# Экономический и Социальный Совет

**Тормозные системы мотоциклов –**

**Глобальные технические правила № 3**

### **Предложение по поправкам к Глобальным техническим правилам № 3 (тормозные системы мотоциклов)**

### **Конфигурация КТС В**

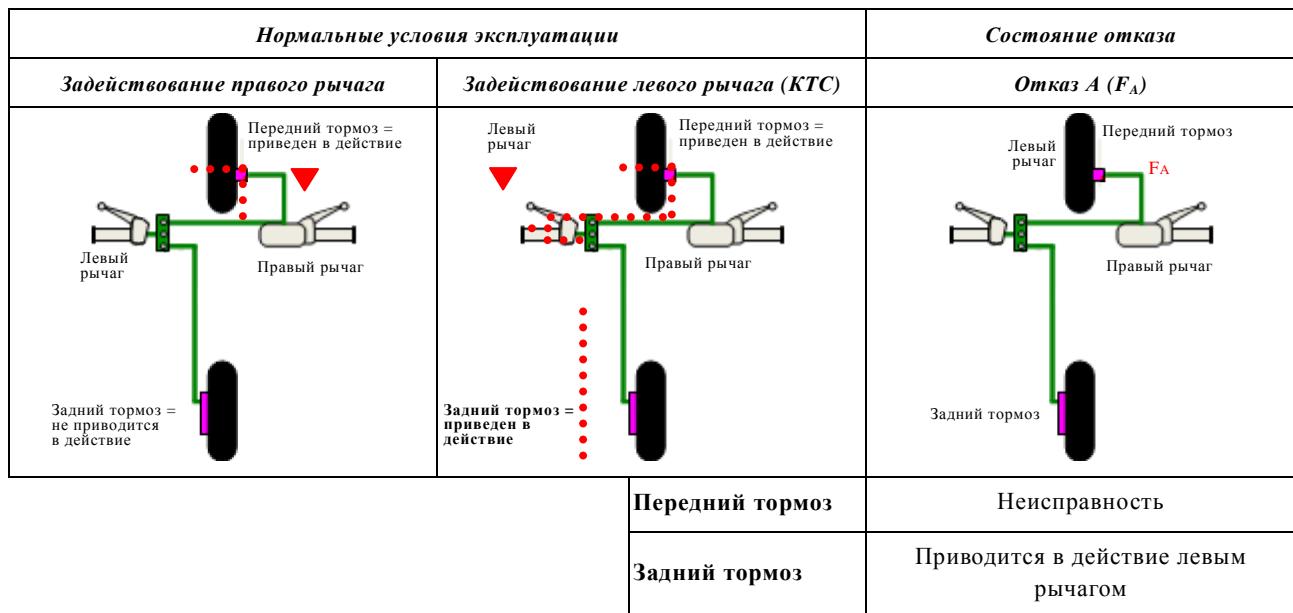
21. Конфигурация В представляет собой образец КТС, в которой привод ( $T_s$ ) и тормоз ( $B_s$ ) являются общими элементами.

22. Если отказ, например, системы передних тормозов ( $F_A$ ) может повлиять на функционирование КТС, то система заднего тормоза (приводимая в действие левым рычагом) будет продолжать функционировать.

23. Для обеспечения того, чтобы в случае сбоя в одной системе другая система по-прежнему не уступала обычной системе по своим рабочим характеристикам, предлагается разрешить использование двух раздельных систем торможения, имеющих общий тормоз и/или привод, при условии, что в случае выхода из строя такого(их) общего(ых) элемента(ов) рабочие характеристики другой системы будут соответствовать требованиям, предъявляемым к рабочим характеристикам отдельной тормозной системы. В этой связи предлагается испытание на отказ для тормозных систем КТС конфигурации В. По мнению Италии, обязательное проведение такого испытания должно обеспечить принятие таких КТС, поскольку оно позволит подтвердить их надежность и гарантированные минимальные показатели эффективности торможения.

**"3.1.9 В случае установки двух раздельных систем рабочего тормоза эти системы могут иметь общий тормоз, ~~если отказ одной из систем не влияет на эффективность другой общий привод либо оба эти механизма, если выполняются требования пункта 4.12~~".**

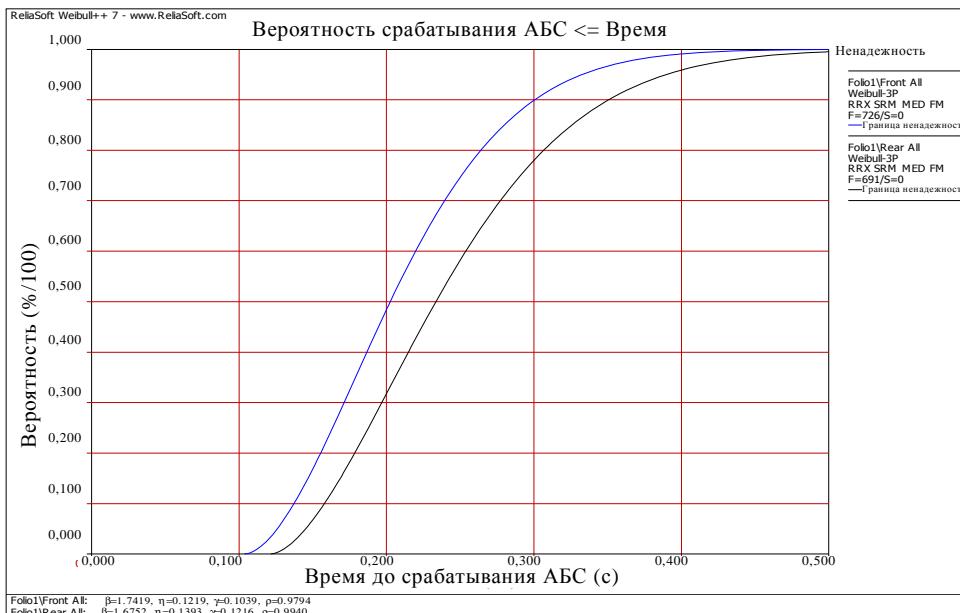
33. В ходе проведения испытаний было отмечено, что в результате приложения тормозного усилия, указанного в пункте 4.9.5.1, значительное число испытаний может иметь неудовлетворительный исход. Как видно на нижеприведенном графике, при нижнем граничном значении, составляющем 0,2 секунды, доля отрицательных результатов составляет 30–50%.

34. При снижении нижнего предела до 0,1 секунды доля испытаний с отрицательным результатом уменьшается практически до нуля. Допущение снижения нижнего предела ведет к ужесточению правил из-за охвата большего диапазона интенсивности применения тормозов и к исключению ограничительных условий проведения испытаний.

Тормозное усилие должно прилагаться в течение 0,2 0,1–0,5 секунды".
